Ministero della Transizione Ecologica

Parere n. 269 del 30 maggio 2022

Progetto	<p><i>Istruttoria Valutazione Impatto Ambientale</i></p> <p>Progetto di un impianto eolico denominato "Maffei", ricadente nel comune di Brindisi, composto da 11 aerogeneratori per una potenza complessiva di 48 MW.</p> <p>ID_VIP: 5028</p>
Proponente	<p>EN. IT S.r.l.</p>

Impianti eolici in progetto preesistenti

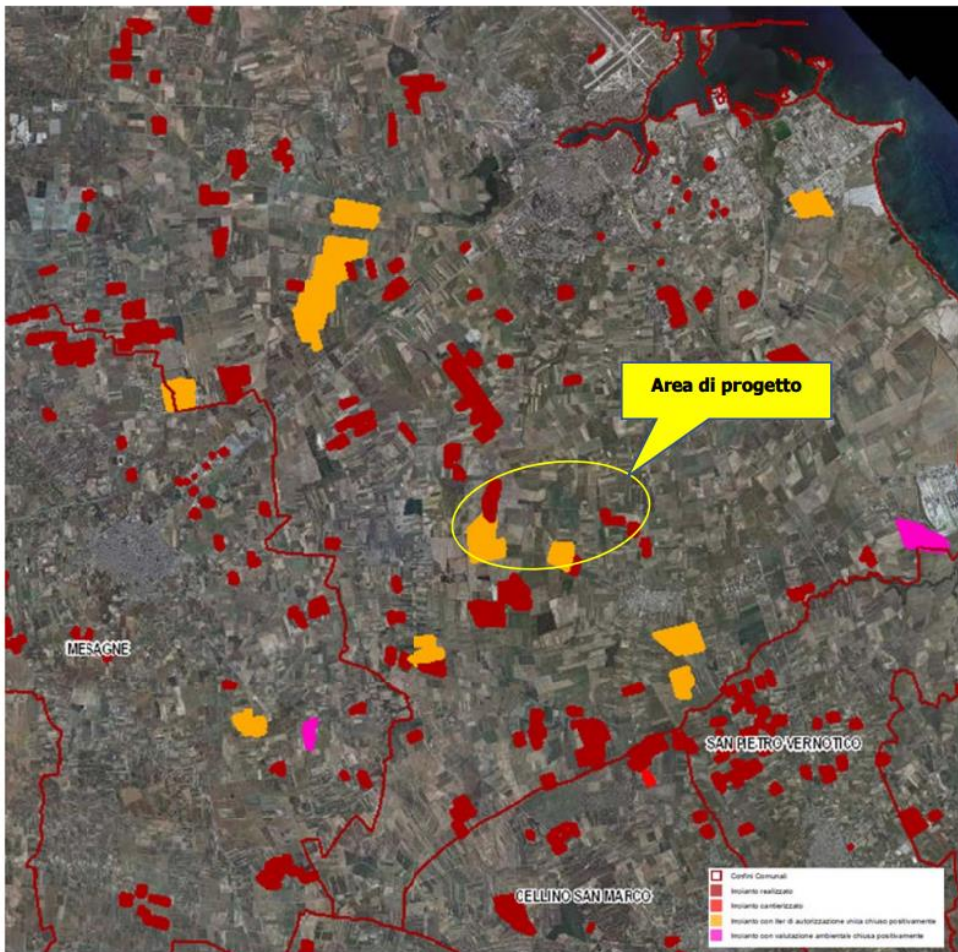
Considerato e valutato che
